柏崎刈羽原子力発電所第1号機 荒浜側焼却設備スラッジ脱水機改造工事  
運転性能試験における不具合事象の対策実施に伴う  
技術基準適合性確認検査の再実施について

## 2. 技術基準適合性確認検査の再実施について

第3-2図

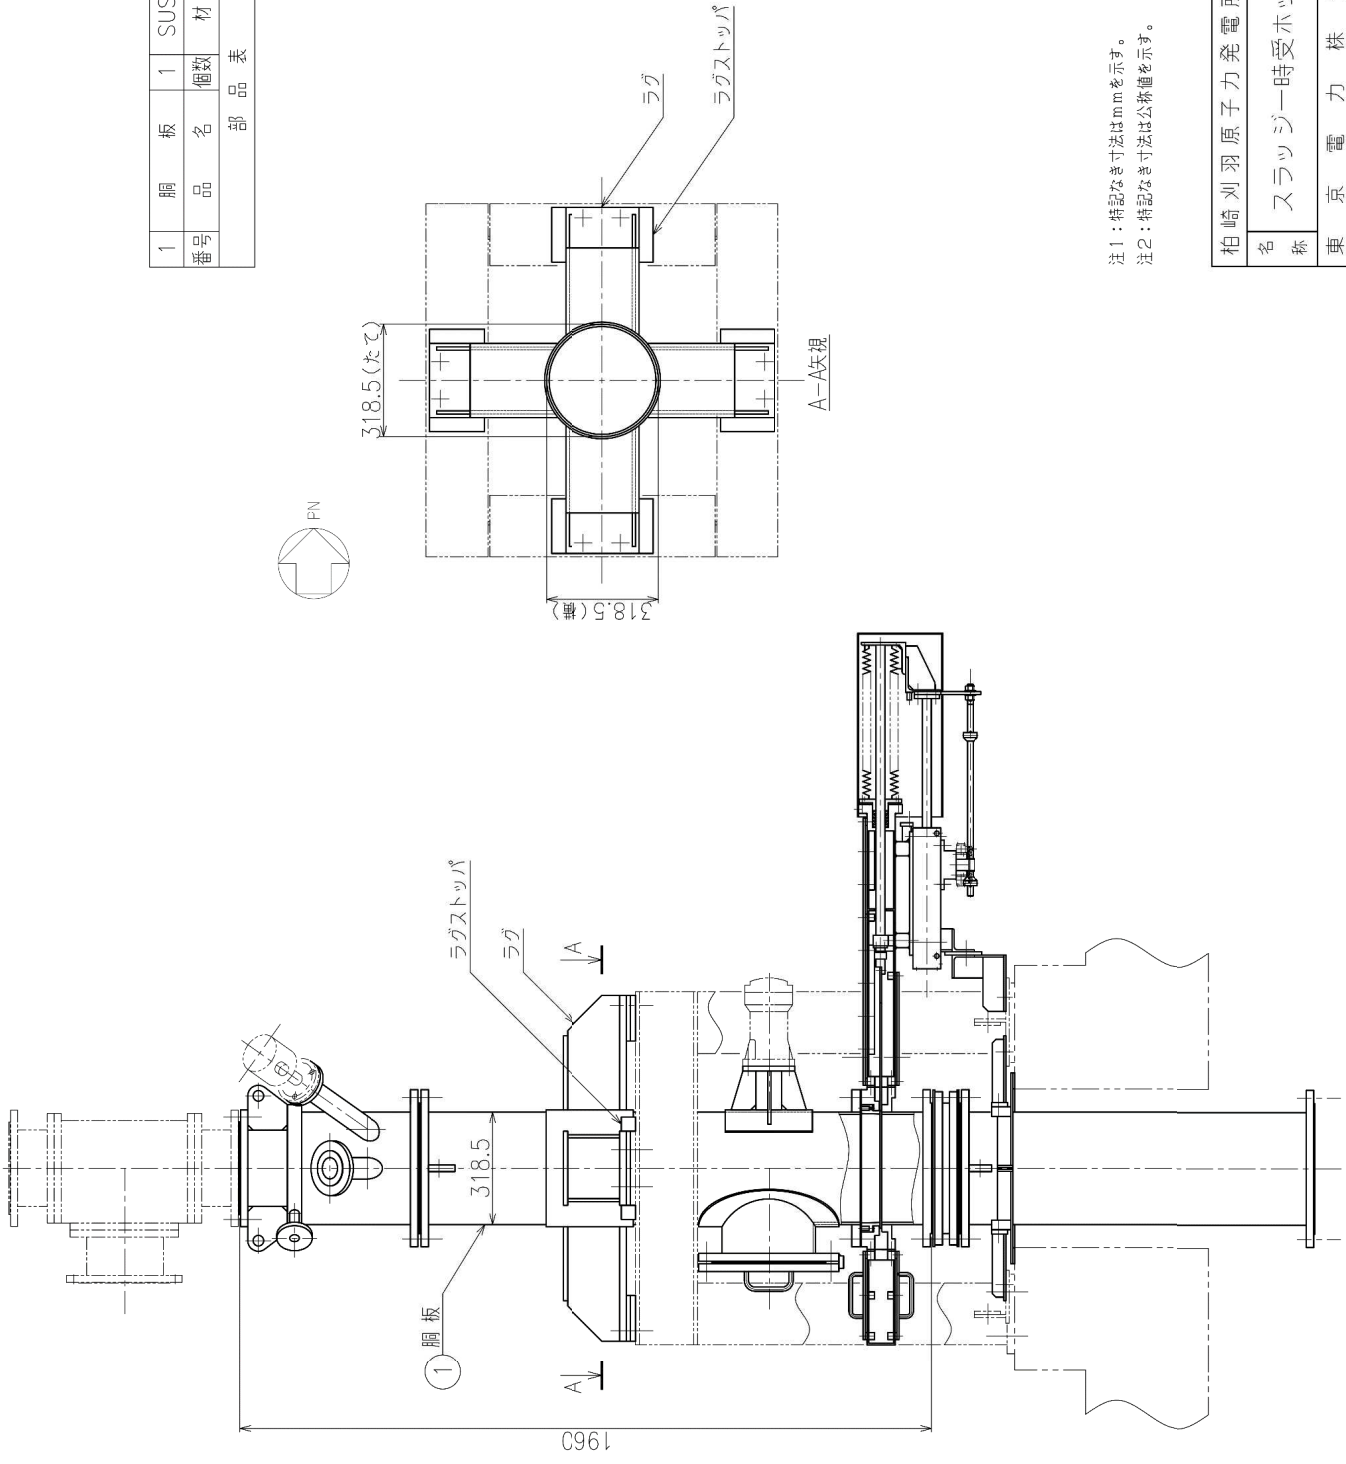
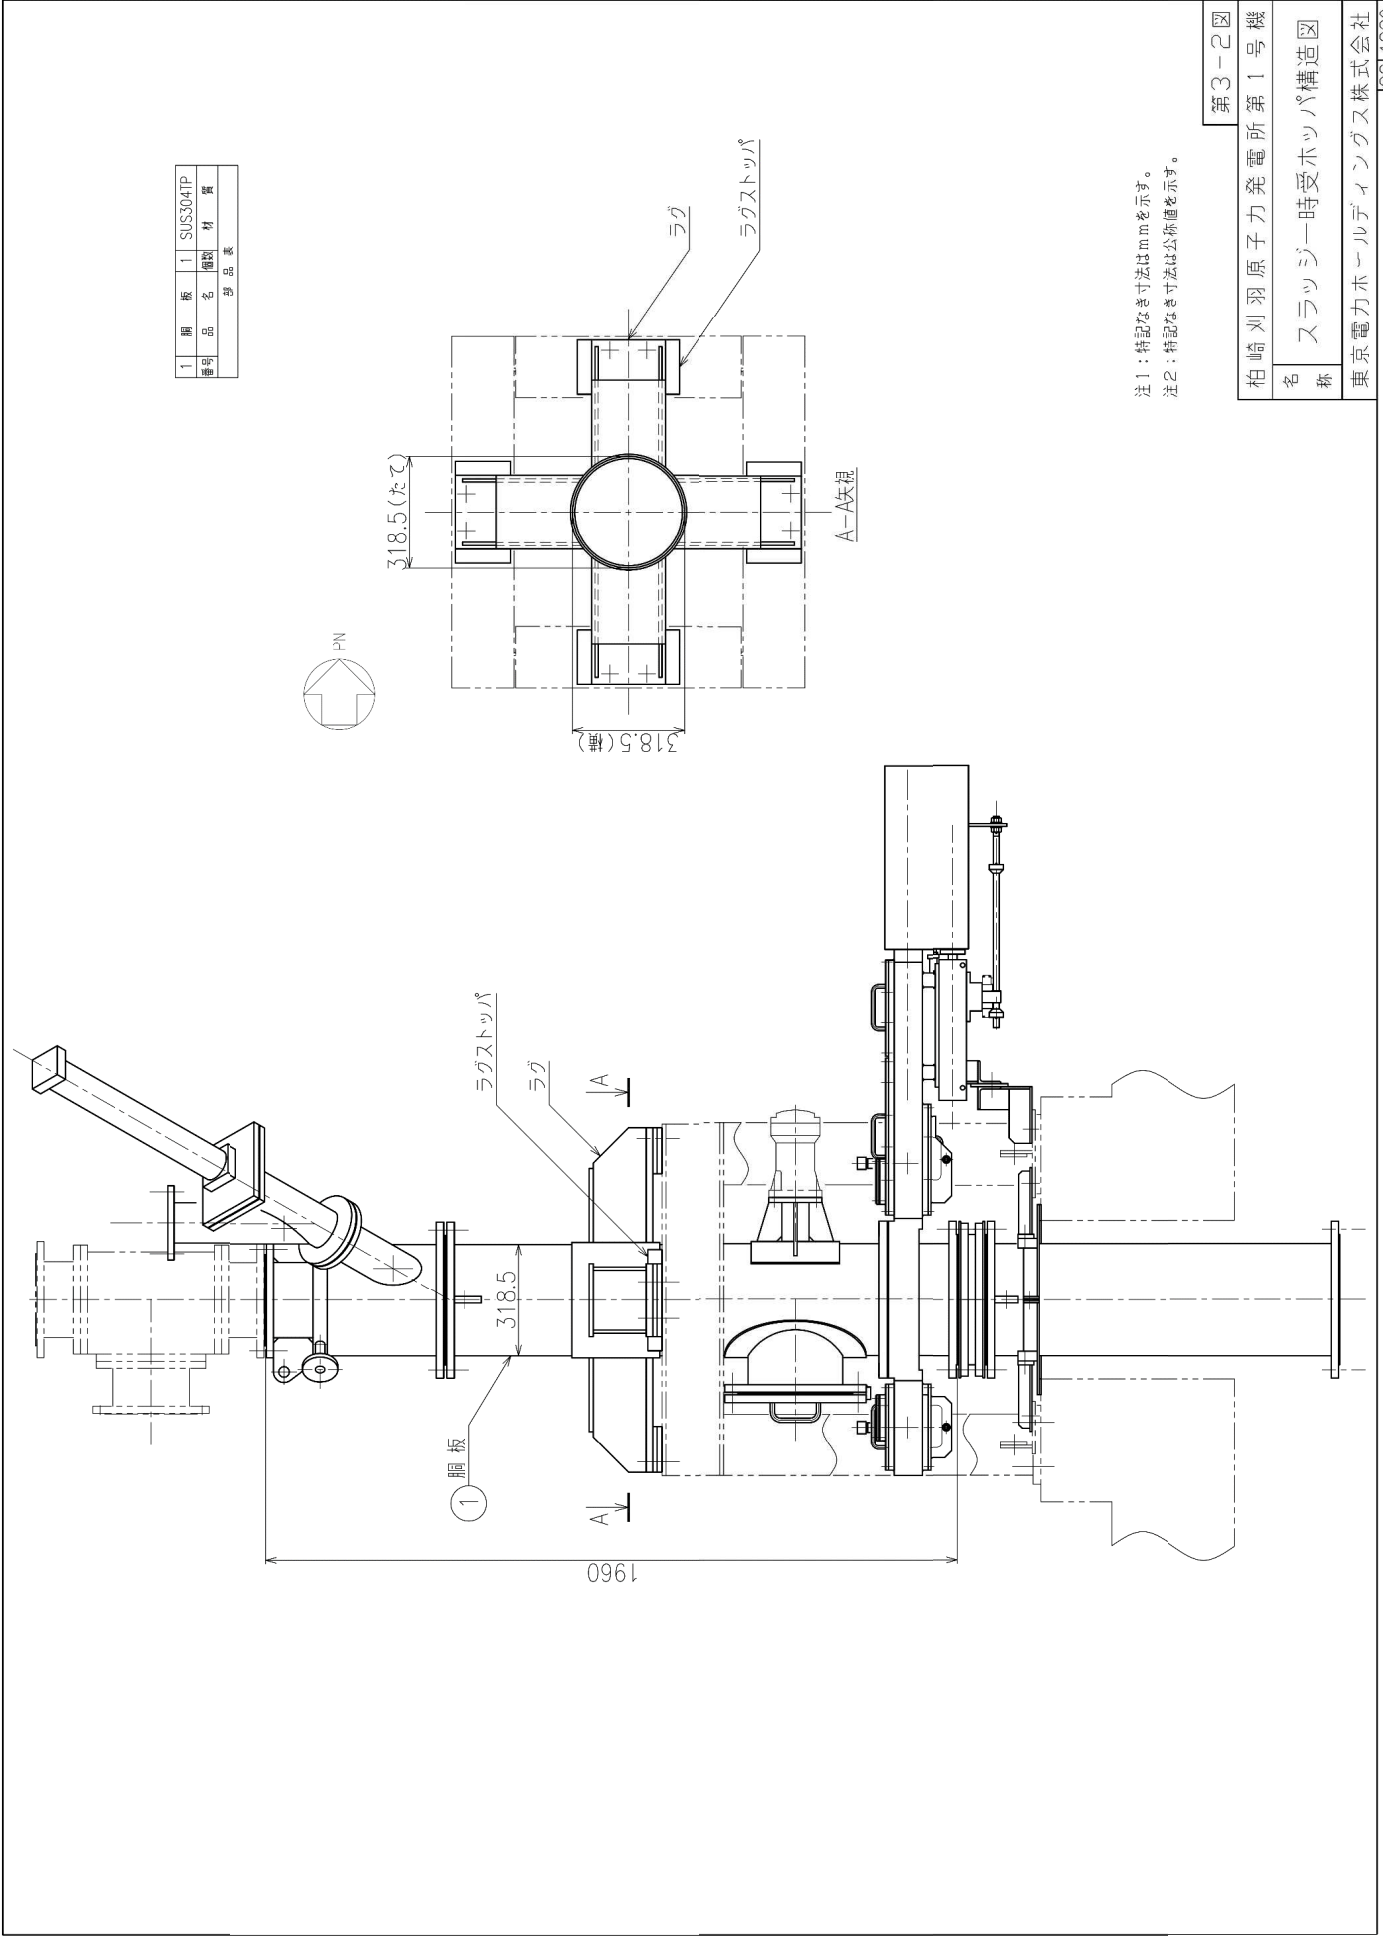
検査項目	名称	実施済み一号技術基準適合性確認検査内容			今回の不具合対策に伴う再検査対象 第4回	再検査実施の要否判断について	参考：受検済み一号使用前検査		
		第1回	第2回 ※3	第3回			第1回	第2回 ※3	第3回
外観検査	スラッジー時受ホッパ	○	-	○	○	スラッジー時受ホッパを構成する部材のうちホッパ上部及びスライドゲートに対し不具合対策に伴う再製作・取替を実施するため、検査実施時点から設備の状態が変わることから、再検査を実施する。	○	-	○
組立て及び据付け状態を確認する検査	スラッジー時受ホッパ	○	-	○	○	スラッジー時受ホッパの設置位置を固定する脚部、梁部ならびに基礎ボルト部に変更はないがホッパ上部及びスライドゲートに対し不具合対策に伴う再製作・取替を実施するため、検査実施時点から設備の状態が変わることから、再検査を実施する。	○	-	○
